庄戸地区話し合い資料

～ 第8回話し合い ～

2013年10月10日

説明内容

◆下越え住民修正案【既存橋脚に抵触】

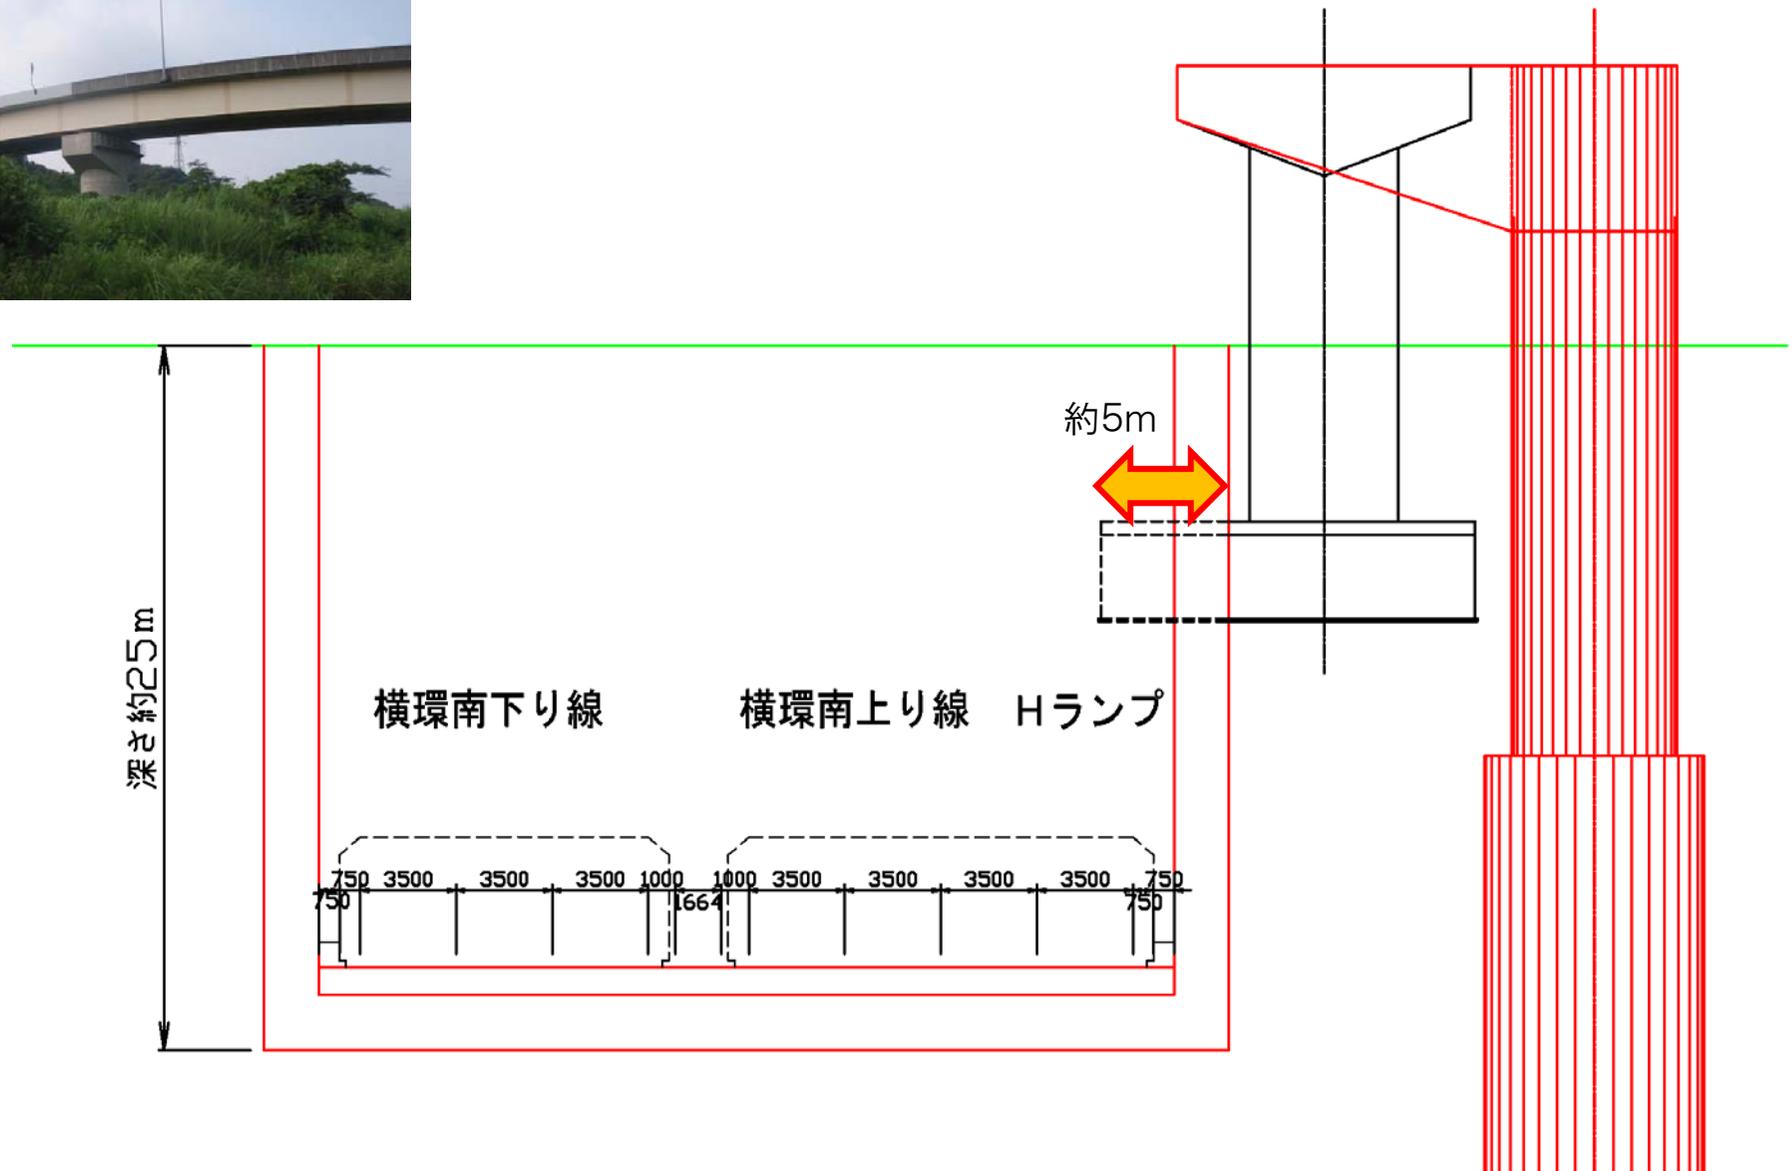
Bランプ橋
P6橋脚
